**REGIONE  
PUGLIA**

OGGETTO: [ID\_VIP:4659] Procedimento di verifica di assoggettabilità a V.I.A ai sensi dell'art. 19 del D.Lgs. 152/2006 e ss.mm.ii. relativo alla posa della condotta sottomarina in relazione a quanto indicato nelle prescrizioni A.9), A.10), A.31) del D.M. n. 223 del 11.09.2014, così come modificato dal DM n. 72/2015, relativamente alla presenza di affioramenti di biocostruzioni.-

**Parere Regione Puglia**

**Oggetto:** procedimento di verifica di assoggettabilità a VIA ai sensi dell'art. 19 del D.Lgs. 152/2006 e ss.mm.ii. relativo alla posa della condotta sottomarina in relazione a quanto indicato nelle prescrizioni A.9), A.10 e A.31) del D.M. n. 223/'14 relativamente alla presenza di affioramenti di biocostruzioni [ID\_VIP: 4659] – **TRASMISSIONE OSSERVAZIONI.**

Fig. 1: Esempio di interferenza con biocostruzioni lungo il tracciato sia con buffer di 50 m che di 10 m

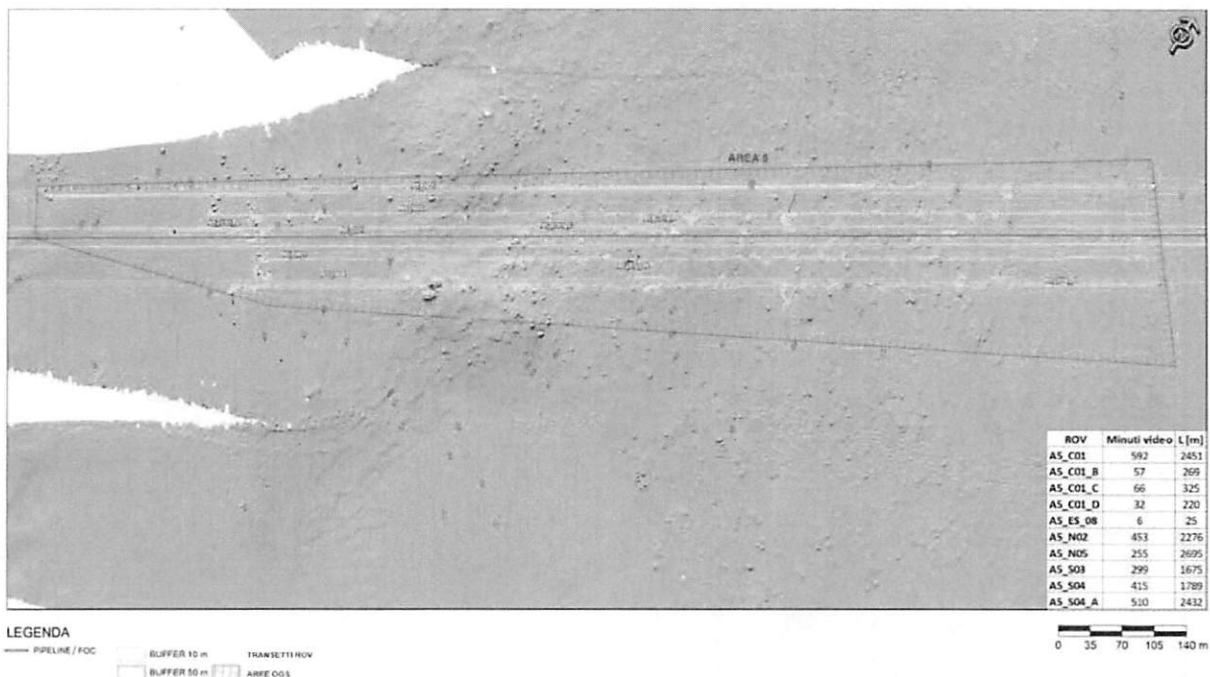
Benché non venga eseguita una sorveglianza estesa su tutto il tracciato, già i cinque campionamenti rappresentati dimostrano che quanto prescritto non può essere ottemperato non solo con il corridoio di 100 m ( $\pm 50$  m), ma neanche con un corridoio di 20 m ( $\pm 10$  m)<sup>13,15</sup>.

Tale situazione viene riscontrata in tutte e cinque le aree di campionamento. Ad esempio, il tracciato all'altezza delle zone 2 e 3 taglia ortogonalmente due dorsali di letti di ostriche alte dai 4 ai 5 m in cui potrebbero trovarsi anche specie di pregio.

Fig. 2: Esempio di interferenza dei post-lay con le biocostruzioni

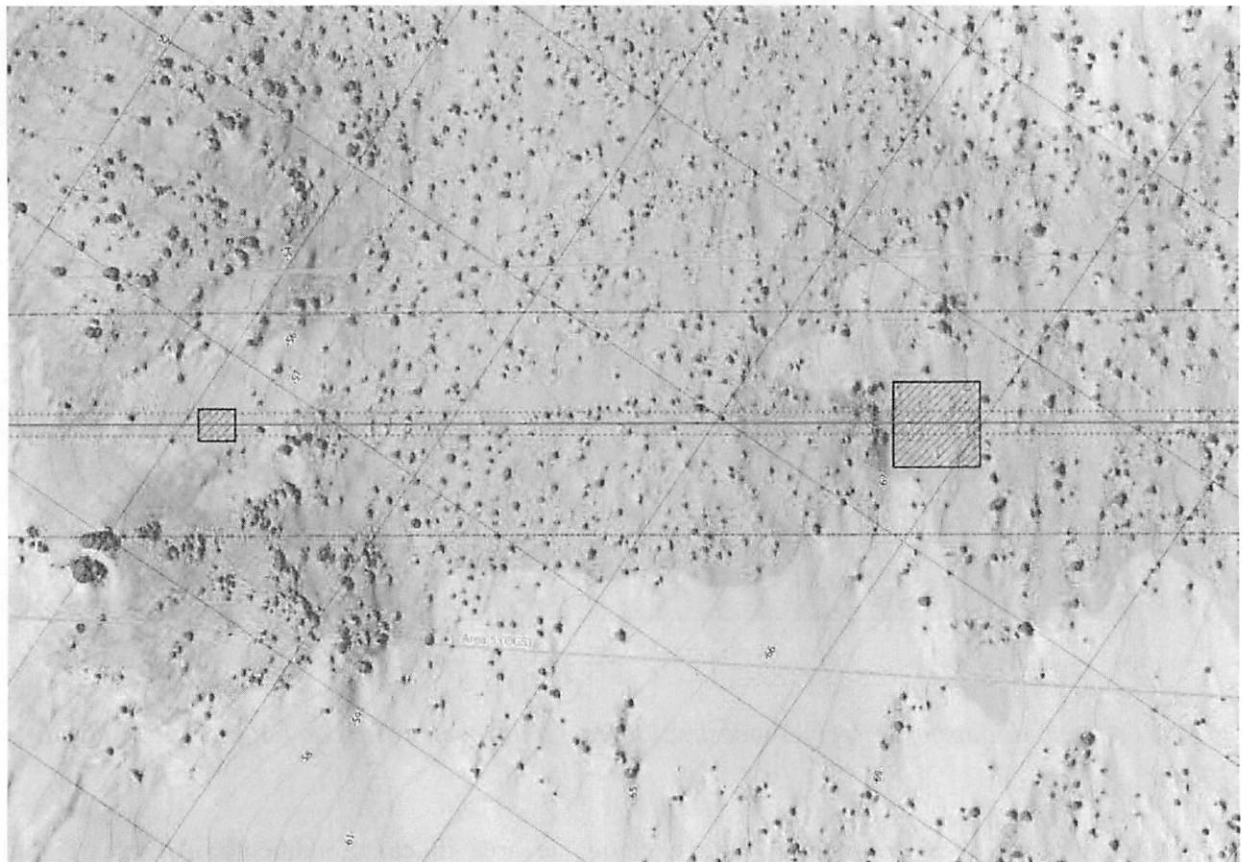
Gli stessi interventi di post-lay necessari per stabilizzare la condotta hanno impatti altamente negativi sulle biocostruzioni (fig. 2), seppellendone un sensibile numero<sup>13,16</sup>.

Per questi interventi altamente impattanti (quello mostrato in fig. 2 ad esempio coprirebbe una superficie di ~1500 m<sup>2</sup>) occorre rilevare che il concetto di ridurre al minimo le interferenze di questi e di prevedere distanze minime di sicurezza (50 o 10 m che dir si voglia) non è stato preso minimamente in considerazione.
